Mémoire en réponse à
la demande de
compléments de la
DDTM11 du 07-12-2018

Projet de centrale photovoltaïque au sol
Commune de Portel-des-Corbières (11)

Dossier 18-CP-805-A – Date du 13/12/2018

Figure : Détermination de la superficie minimale du bassin versant du Ginestas

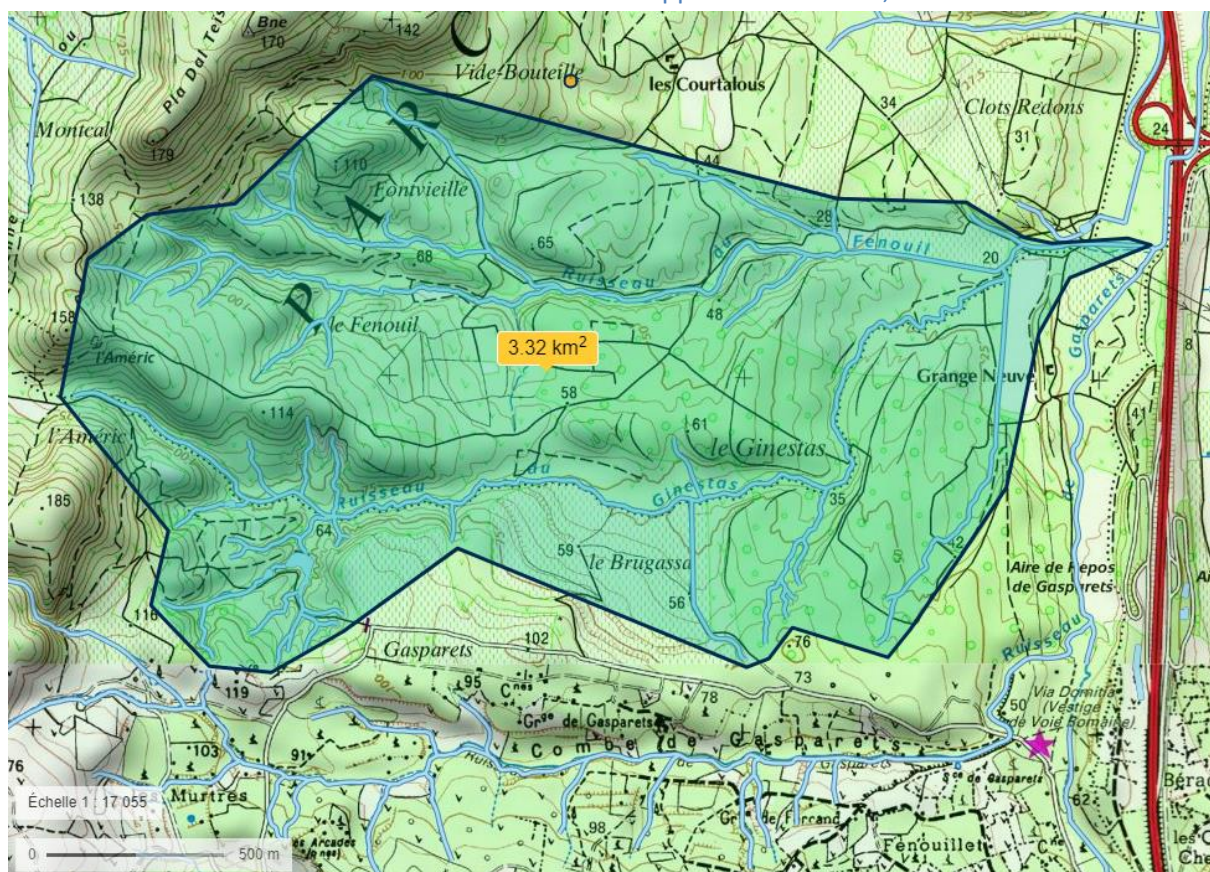
Si le projet est situé à proximité d'un fossé d'écoulement ou cours d'eau présentant un bassin versant d'une superficie supérieure ou égale à 1km², est interdite toute occupation du sol dans une bande de 7m à partir des berges du fossé ou cours d'eau. La bande pourra être réduite à 3m si le pétitionnaire prouve que le bassin versant est inférieur à 1km².

Le paragraphe suivant a été ajouté p 142 :

Le Plan de Prévention des Risques d'inondation du Bassin versant de la Berre applicable sur la commune de Portel-des-Corbières interdit dans son règlement que « toute occupation du sol dans une bande de 7 m de large à partir de la crête des berges des cours d'eau ou d'un fossé d'écoulement présentant un bassin versant d'une superficie supérieure ou égale à 1km², à l'exception des dispositions décrites à l'article II.8-a-1. Cette bande sera réduite à 3m à partir de la crête des berges si le pétitionnaire prouve que le bassin versant est inférieur à 1km². »

Le bassin versant du ruisseau du Ginestas a une enveloppe minimale de 3,32 km².

Conformément au PPRI, le projet se doit donc de respecter une bande de 7 mètres autour des berges des fossés et cours d'eau. Aucun cours d'eau n'est sous emprise et le projet n'empiète sur les bandes tampon qu'à deux endroits. Les éléments du projet impliqués sont les pistes périphériques mais elles n'entraînent pas d'imperméabilisation du milieu. Elles ne perturbent donc pas l'écoulement des cours d'eau, n'aggravent pas le risque et n'impactent pas la stabilité de la berge.
